# COMUNE DI TENERO-CONTRA

## COMPARTO CST 5a. TAPPA

### PIANO DEL TRAFFICO

## COMPLEMENTI dopo EsPrelim

Estratto grafico del Piano del traffico adottato dal CC il 17.06.2013 - Studi Associati SA Lugano

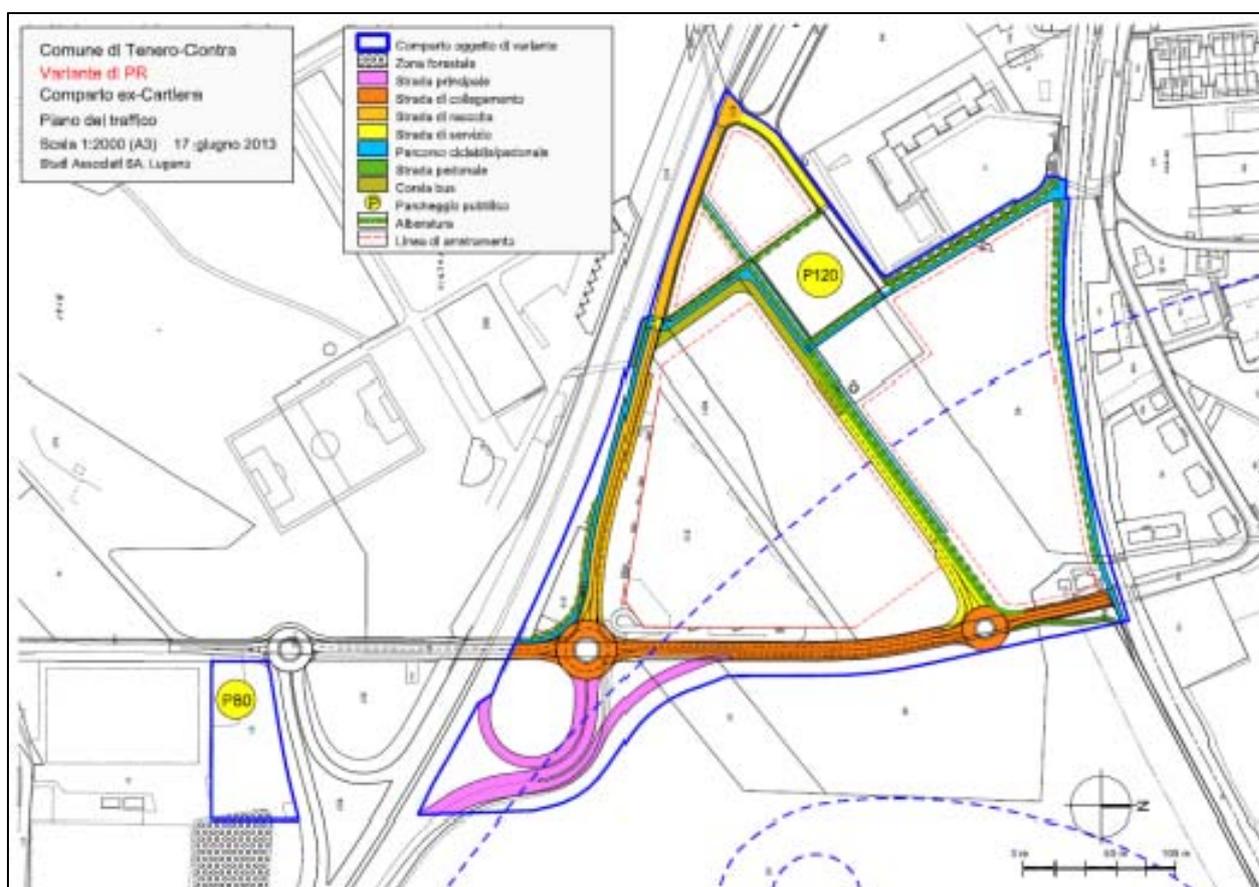
Nell'ambito dell'Esame preliminare, sul tema in oggetto il Dipartimento del territorio si è espresso come segue (vedi rapporto Esame preliminare dipartimentale del 21 settembre 2012 in relazione alla variante di PR relativa al Comparto Ex-Cartiera del Comune di Tenero-Contra):

*[...] La rotonda con accesso diretto al CST è inadeguata e presenta le seguenti due problematiche. Innanzitutto con questo accesso si trova proprio di fronte allo svincolo della A13, in contrasto con i principi relativi alla gerarchia e alla funzione delle strade [...]. La nuova rotonda in questo punto va bene per l'accesso alla A13, ma l'inserimento del CST deve avvenire altrove. In secondo luogo, la rotonda è inadeguata dal punto di vista della sicurezza [...].*

Infatti, nell'Esame preliminare della variante di PR relativa alla 5a tappa di realizzazione del CST (8 febbraio 2013), il Dipartimento del territorio "ha ritenuto che il problema degli accessi e del tracciato ciclabile, così come quello dei posteggi, dovrà comunque essere analizzato e risolto, in modo unitario e globale, così da trovare una soluzione concordata e finalizzata alla futura domanda di costruzione" (vedi Esame preliminare dell'8 febbraio 2013, cap. 4.1, p.7).

**Per questa ragione, nell'ambito del consolidamento della variante di PR Ex-cartiera il limite è stato modificato stralciando l'area del CST.**

**L'affinamento dell'accesso veicolare alla struttura sportiva deve pertanto essere oggetto di approvazione in procedura separata, ossia nell'ambito della variante di PR 5a tappa CST, oggetto del presente approfondimento.**

Lo schema seguente illustra un estratto del concetto funzionale di mobilità ritenuto per il comparto CST.

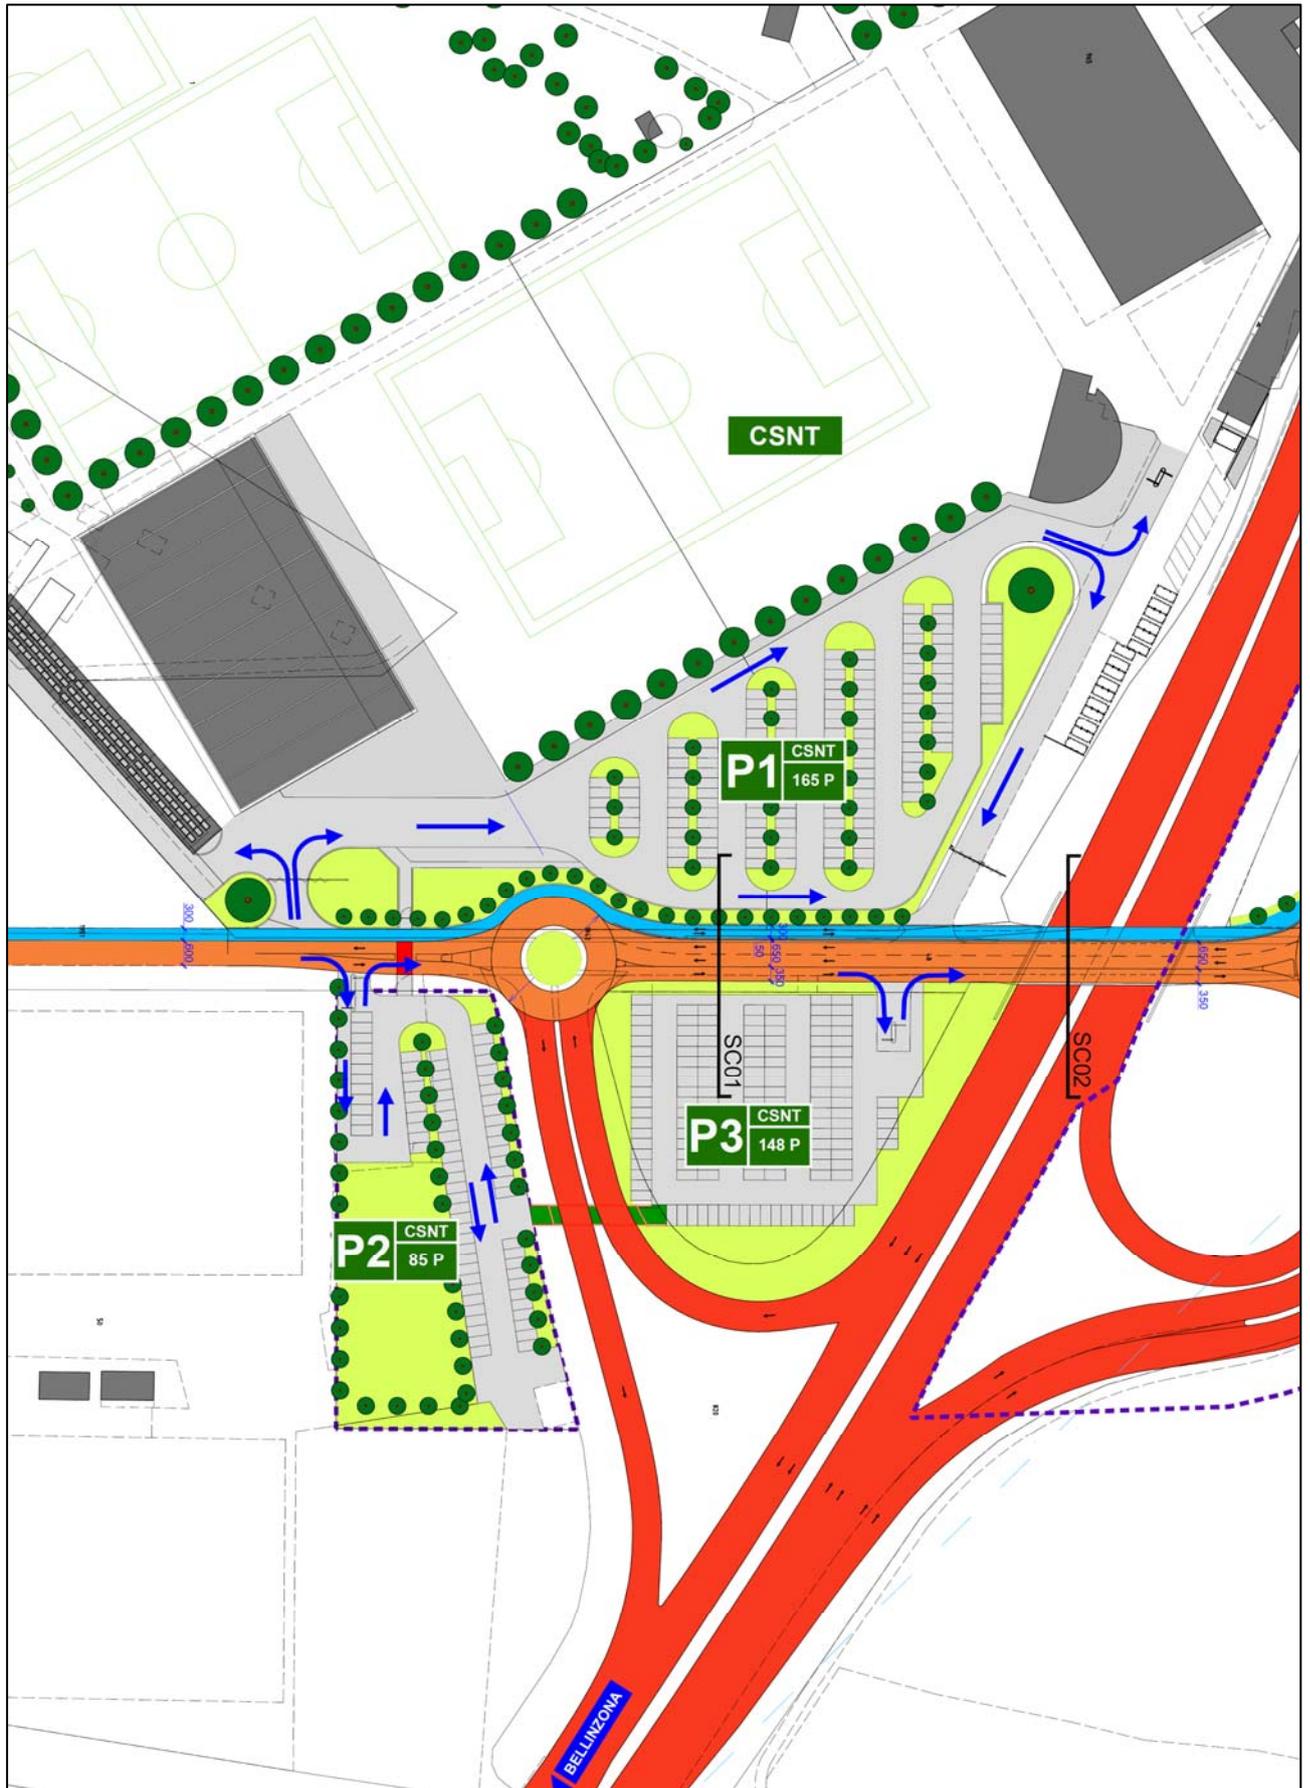
Questa scelta permette di rispettare le indicazioni formulate dall'Autorità cantonale, ed in particolare la richiesta di rivedere l'ubicazione degli accessi veicolari al CST onde rispettare la gerarchia della rete viaria ed evitare l'innesto di un accesso privato direttamente in rotonda/svincolo A13.

Di seguito, è pertanto riportato l'approfondimento a livello di piano funzionale; in particolare, il tema degli accessi veicolari alla struttura e la gestione dei potenziali conflitti tra utenti motorizzati e mobilità lenta è risolto allontanando l'accesso veicolare al CST dalla futura rotonda allo svincolo Sud A13 e separando l'aggancio in entrata da quello in uscita, e meglio:

- l'entrata veicolare è ubicata a valle del sedime CST, di fronte alle nuove palestre (3a tappa), e quindi in un contesto di carico veicolare dell'asse principale decisamente più ridotto rispetto ai flussi prospettati lungo l'asta tra gli svincoli Sud e nord dell'A13

- l'uscita veicolare è mantenuta nella posizione attuale, ossia a monte del sedime CST; tale accesso potrà pure essere utilizzato in entrata per il servizio fornitori/logistica, come pure per i veicoli di emergenza (entrata autorizzata ai soli aventi diritto)

A fronte dell'impostazione di accessibilità ritenuta, si può affermare quanto segue:

- la nuova rotonda ubicata su Via Brere, all'aggancio del semi-svincolo Sud dell'A13 (aggancio da Locarno/per Bellinzona), è funzionale al progetto Ex-cartiera, nel senso che è necessaria per garantire la viabilità in caso di nuovi insediamenti su tale sedime e resta quindi indipendente dagli sviluppi e relativa gestione degli accessi del CST

- l'entrata veicolare è ubicata a valle del sedime CST, di fronte alle nuove palestre (3a tappa), e quindi in un contesto di carico veicolare dell'asse principale decisamente più ridotto;

- l'uscita veicolare è per contro mantenuta nella posizione attuale (a lato del sedime A13) e può avvenire, per ragioni funzionali e di sicurezza, solo con movimento di svolta a destra con orientamento verso il nodo (rotatoria) al semisvincolo Sud A13
